PRODUKT	HOOFDGROEP	GROEP
P	2	21
BETR.		NO.
Motor D16		60
340		DATUM
		Nov. 84

Service Bulletin

Dit Service Bulletin is een aanpassing op Servicehandboek Reparatie en onderhoud 2(21-22) Motor D16, 340 1984-..

Speciaal gereedschap D 16 motor

Wijziging van speciaal gereedschap 999-5098, gradenboog

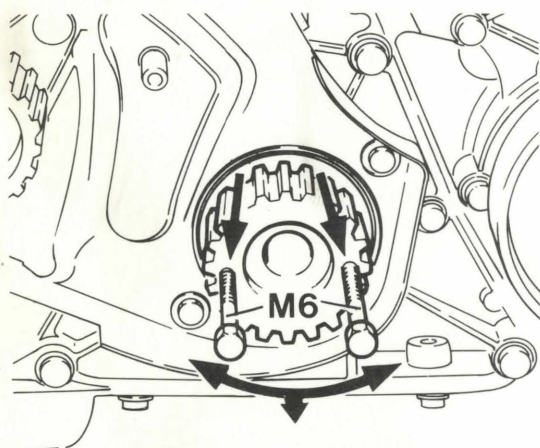
Om de cilinderkopbouten zonder onderbreking aan te halen onder een hoek van 123° moet er een merkteken op de gradenboog aangebracht worden.

Breng het merkteken aan zoals is aangegeven volgens afbeelding.

Speciaal gereedschap 999-5992 trekker

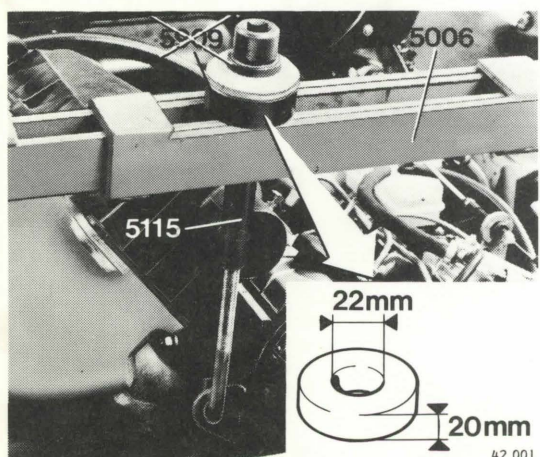
Dit gereedschap dat gebruikt zou moeten worden om het krukastandwiel te verwijderen op pagina 4 en 32, handeling K1 in het Servicehandboek, is niet in productie genomen.

De methode voor het verwijderen van een vastzittend tandwiel is als volgt: , breng twee lange M6 bouten aan in de draadgaten en wrik het van de krukas.

Speciaal gereedschap 999-5909, stempel

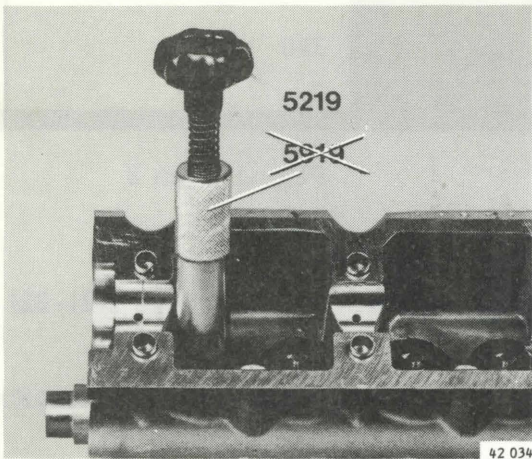
Dit gereedschap komt niet voor in de catalogus Tools and Equipment.

Gebruik een opvulling (volgens afbeelding) bij de speciale gereedschappen 5006 en 5115 om de motor te lichten. Zie het Servicehandboek op pagina 4 en 37, handeling O3.
